Objet : Observations et propositions de l'association Pau à Vélo
sur le projet de réfection de la rue Amédée Roussille

Vous trouverez ci-après des observations de l'association Pau à vélo concernant les aménagements prévus et en cours Rue Amédée Roussille.

Plan d'aménagement proposé pour Jurançon (en rouge, les zones non franchissable par les voitures)

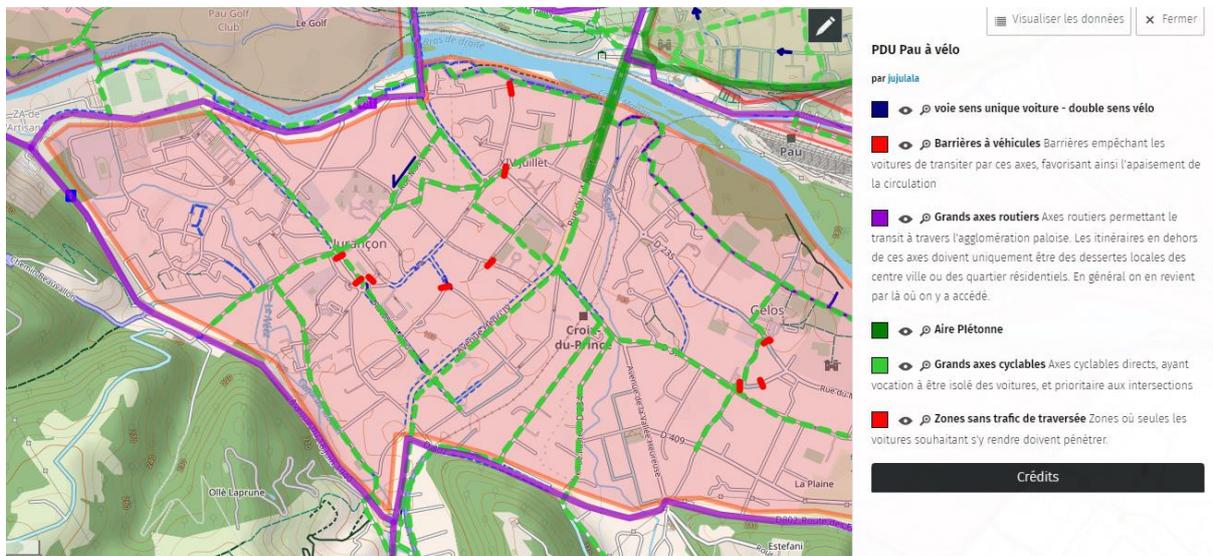
Les propositions qui suivent, en coupant les possibilités de transit 14 Juillet/Pont d'Espagne, Croix du prince/Pont d'Espagne, et à travers la place du Junqué, supprimerait donc la part non résidentielle de ce trafic, en particulier dans la Rue Amédée Roussille.

On peut estimer que seuls environ 1000 personnes habitent la zone concernée, soit environ 500 voitures dans le périmètre Massenet/Roussille/Gloxin/Gave. Si on rapporte ce trafic intégralement sur 4h, cela aboutit à 125 voit/h, contre 1500 voit/h actuellement.

L'application du plan d'aménagement proposé aboutirait donc à une division environ par 10 du trafic en zone résidentielle. Ce trafic serait reporté en partie sur l'Avenue du Corps Franc Pommies et la rocade Sud, pour les personnes passant au Pont d'Espagne depuis/vers les quartiers résidentiels, ou

Trafic simulé avec le plan d'aménagement proposé pour Jurançon/XIV Juillet

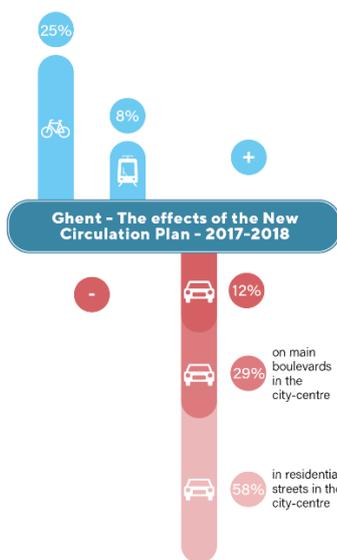
Le trafic ainsi simulé doublerait environ la circulation Av du Corps Franc Pommies, et ajouterait 850 voitures/h sur la rocade Sud.

Le Carrefour du Pont d'Espagne pourrait alors être adapté pour fluidifier le trafic Franc-Pommies ↔ Pont d'Espagne, représentant alors 88% du trafic de ce carrefour, qui par ailleurs aura diminué de 20% avec le report de 407 voit/h sur la rocade.
